Gemeinde Bad Grönenbach – Innerörtlicher Bebauungsplan „Ittelsburg“

Abwägung der vorgebrachten Stellungnahmen im Rahmen der erneuten Beteiligung der Behörden und sonstigen Träger der öffentlichen Belange gemäß § 4 Abs. 2 BauGB sowie der Öffentlichkeit gemäß § 3 Abs. 2 BauGB zum 2. Entwurf im Zeitraum vom 07.01.2025 bis 07.02.2025

Abwägung in der Sitzung am 25.02.2025

2 **Bürger 2, Flurnummer 1997**
05.02.2025

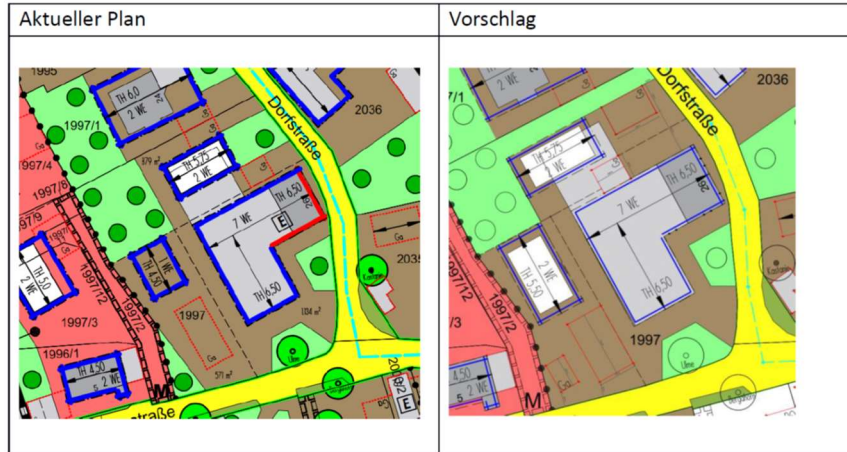
hiermit möchte ich Einspruch zum derzeitigen Innerortsbebauungsplan für Ittelsburg erheben. Mit dem derzeitigen Stand für die Flurnummer 1997 bin ich nicht einverstanden und würde Ihnen gerne einen Vorschlag unterbreiten. Im Folgenden werde ich auf die geänderten Punkte eingehen und näher erläutern.

1. Entfernung der roten Linie (Baulinie)
2. Aufhebung der Erhaltungssatzung (E)
3. Anpassung des Baufensters Wohneinheit Nord mit Garage
4. Anpassung des Baufensters Wohneinheit Süd-West

Abbildung 3: Vorschlag für 1997

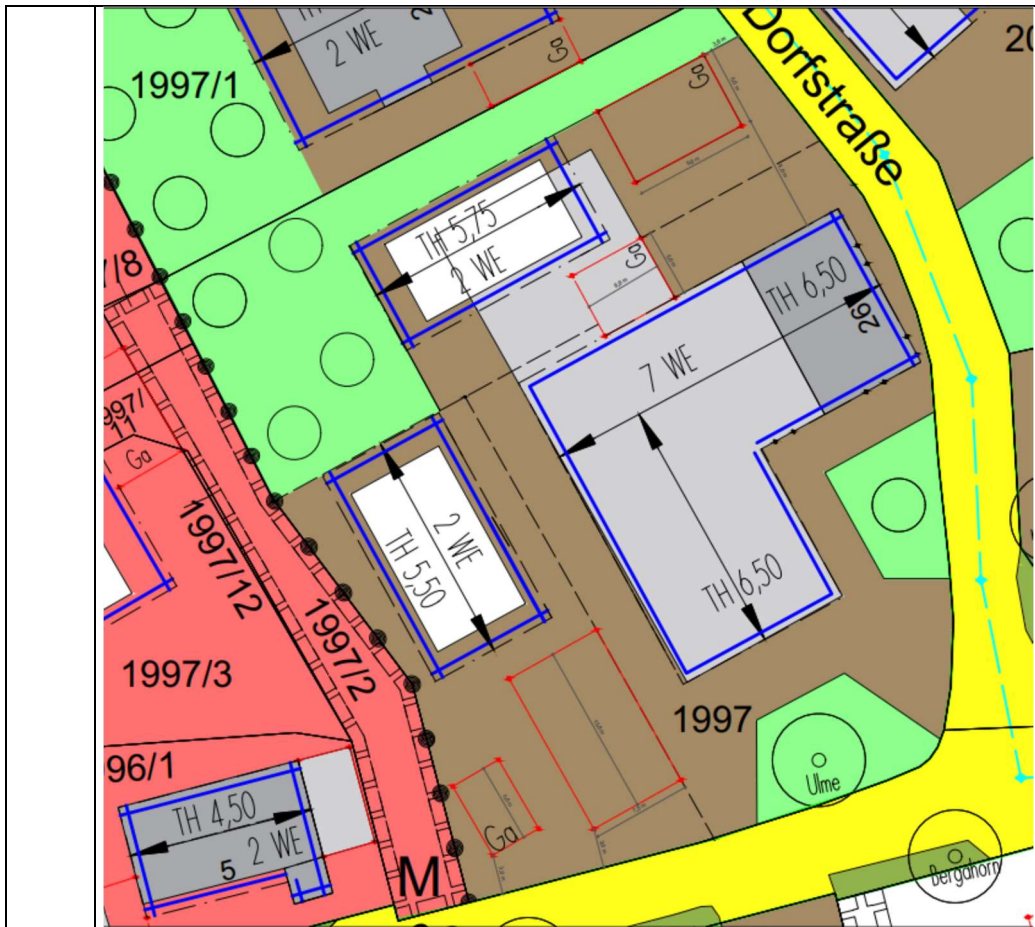
<p>Zu Punkt 3: Anpassung des Baufensters Wohneinheit Nord mit Garage</p> <p><i>Vergrößerung des Bebauungsfensters (blaue Linie)</i> Das bestehende Bebauungsfenster soll Richtung Südwesten vergrößert werden, damit es in einer Flucht mit dem Gebäude der Flurnummer 1997/1 steht. Sollte es hier zu einer Bebauung kommen, möchte ich ein optisch ähnliches Grundstück wie das 1997/1 schaffen und zugleich die Schatteneintragung des Bestandsgebäudes reduzieren.</p> <p><i>Änderung des Garagenstandorts</i> Sollte es zu einem Bau der 2 Wohneinheiten im Norden kommen, sehe ich die bisherige Anordnung der Gargenstandorte als unpraktisch. Daher wäre mein Vorschlag die Grünfläche an der Straße aufzulösen und durch einen längeren Streifen entlang des Grundstückes 1997/1 zu ersetzen. Somit kann hier eine Doppelgarage (2 WE) eingezeichnet werden. Des Weiteren soll die Grenzlinie verschoben werden, so dass noch eine Zufahrt nördlich des Bestandsgebäudes zu einer weiteren Garage für die 7 WE möglich wäre.</p>	<p>Das größere Baufenster (Umgriff Baugrenzen) wird in die Planzeichnung übernommen, sodass eine größere Flexibilität für einen Neubau entsteht.</p> <p>An den Garagenstandorten wie im 2. Entwurf dargestellt wird festgehalten, um die Grünfläche entlang der Dorfstraße wie in den nördlich angrenzenden Grundstücken freizuhalten, sodass der Straßenzug nicht von vorgelagerten Garagen geprägt wird. Das südliche Garagenbaufenster kann nach Westen erweitert werden, um eine höhere Flexibilität zu gewähren. Die Grenzlinie kann im Zuge der Grundstücksteilung festgelegt werden.</p>

<p>Zu Punkt 4: Anpassung des Baufensters Wohneinheit Süd-West</p> <p><i>Änderung des Bebauungsfensters</i> Vergrößerung des Baufensters auf die vorgeschlagene Größe wie im Plan ersichtlich. Zudem soll von einer auf zwei Wohneinheiten erhöht werden.</p> <p><i>Änderung Nebengebäude/Garage</i> Das geplante Nebengebäude wird etwas verkleinert, im Gegenzug kommt eine Garage für das Wohngebäude hinzu. Das große Nebengebäude ist für die 7 WE gedacht.</p>	<p>Das größere Baufenster (Umgriff Baugrenzen) wird in die Planzeichnung übernommen, sodass eine größere Flexibilität für einen Neubau entsteht. Es wird jedoch auf die festgesetzte GRZ verwiesen, sodass je nach Größe der Garage evtl. nicht die gesamten Ausmaße der Baugrenzen ausgereizt werden können. Die Erhöhung der Traufhöhe auf 5,50 und die Erhöhung auf zwei Wohneinheiten wird in die Planzeichnung aufgenommen.</p> <p>Der größeren Fläche für Nebenanlagen als Grenzbebauung wird zugestimmt. Ein zusätzliche, westliche Garage wird abgelehnt. Die Garage für das Wohngebäude muss in die Nebenanlagen oder die Baugrenzen des Wohngebäudes integriert werden. Die kleine Grünfläche soll erhalten bleiben.</p> <p>Die benötigten Stellplätze bei der Umsetzung von 7 WE sollten in die Baugrenzen integriert bzw. als Tiergarage umgesetzt werden.</p>

<p>Sie können alle Änderungen dem beigelegten Plan entnehmen. Ich habe mich intensiv und mit fachlicher Unterstützung mit der zukünftigen Planung meines Grundstückes befasst. Ich hoffe, Sie können meinen konkreten Vorschlag nachvollziehen.</p>
